Mémoire en réponse
à l'avis du 16 janvier 2024 de la
Mission Régionale d'Autorité Environnementale

Commune de Saint Crépin Ibouvillers,
Rue du « Bois Famin », lieu-dit Les Champarts.

N°MRAe : 2023-7571 (DAE LOT n°1), 2023-7572 (PC LOT n°1), 2023-7573 (PC LOT n°2), 2023-7578 (PC LOT n°3) et 2023-7579 (PC LOT n°4)

Éléments de réponse aux recommandations

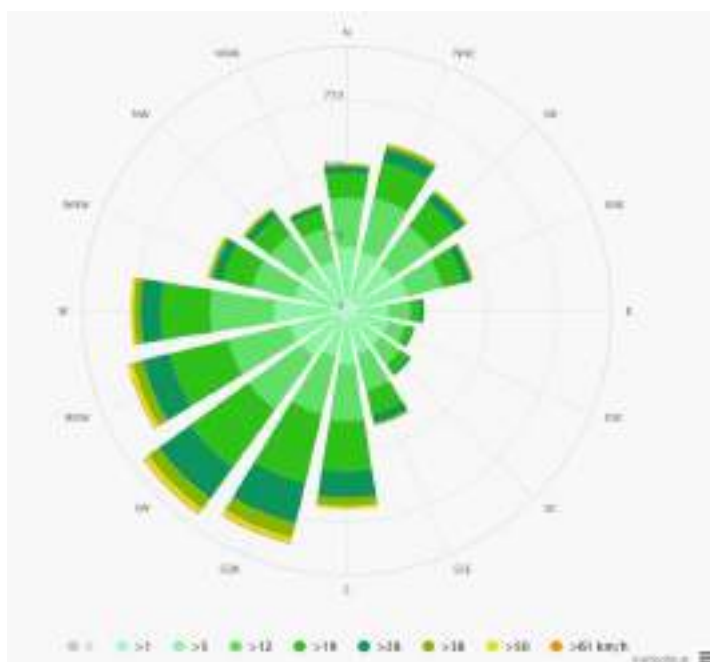
L'autorité environnementale recommande de détailler les mesures en faveur de la faune, en précisant les conditions d'implantation retenues (nombre, localisation, hauteur, orientation des nichoirs à oiseaux par exemple).

La carte présentée ci-après a été réalisée dans l'objectif de mieux appréhender les mesures appliquées à la réalisation de la Tranche 1 et de la Tranche 2 (dispositifs, implantations, orientation, nombre...). Les mesures appliquées seront les suivantes :

- Dispositif anti-noyade ;
- Hôtel à insectes ;
- Nichoirs par linéaire de haie champêtre ;
- Pierrier ou tas de bois à des interfaces d'habitats herbacé/planté ou herbacé/en eau ;
- Fauche tardive sur les espaces verts paysagers ;
- Toitures végétalisées sur les bâtiments de bureaux.
